改善箇所説明図

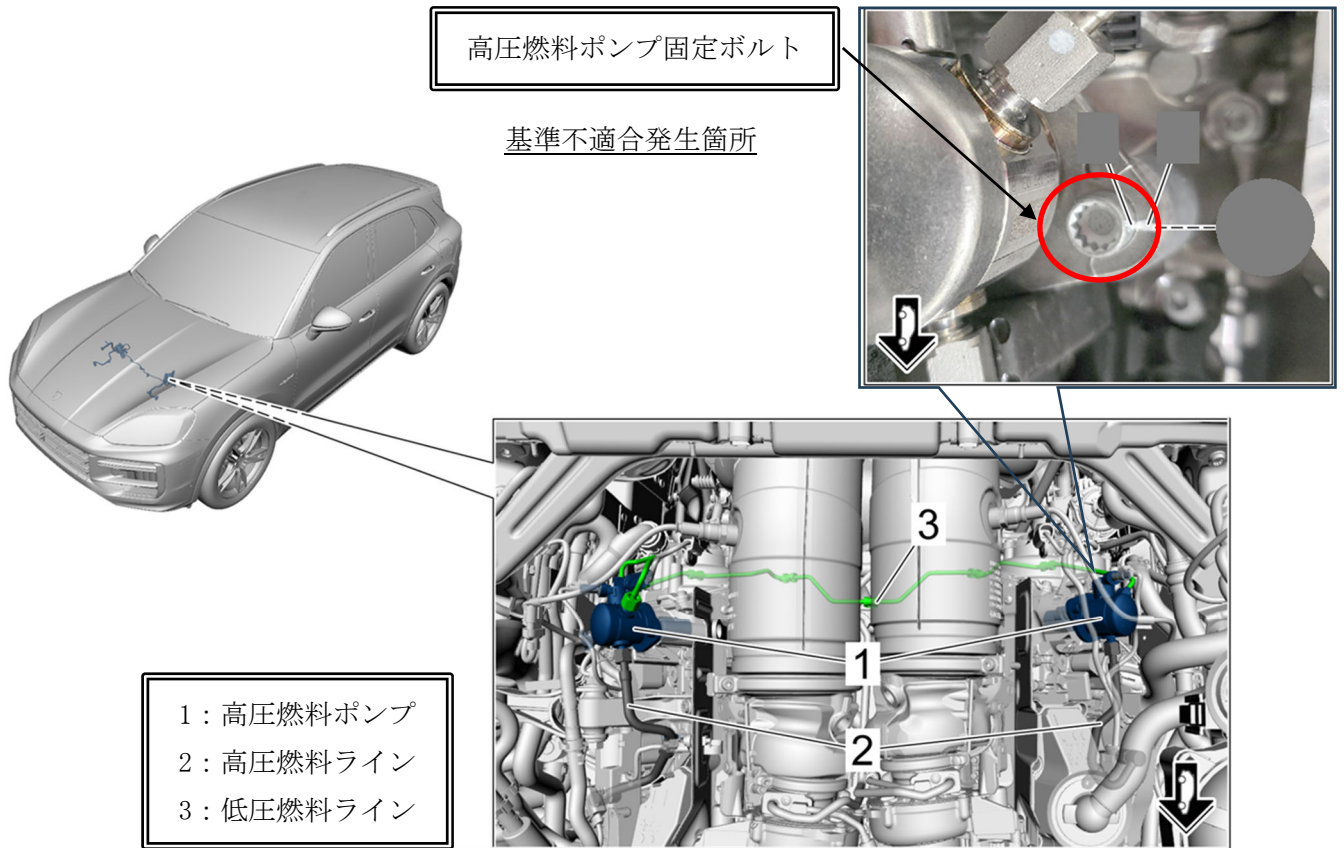
高圧燃料ポンプにおいて、製造工程が不適切なため、固定ボルトが正しいトルクで締め付けられていないものがある。そのため、使用過程で当該ポンプの固定が緩み内部損傷が発生し、最悪の場合、燃料が漏れ、火災に至るおそれがある。

全車両、左右高圧燃料ポンプを固定するボルトの締め付けトルクを点検し、トルク不足が確認された場合は、該当するポンプ、燃料ラインおよび固定ボルトを新品に交換し、正しい締め付けトルクで取り付ける。

識別: 改善済車両には車台番号打刻の左側に黄色ペイントを塗布する。
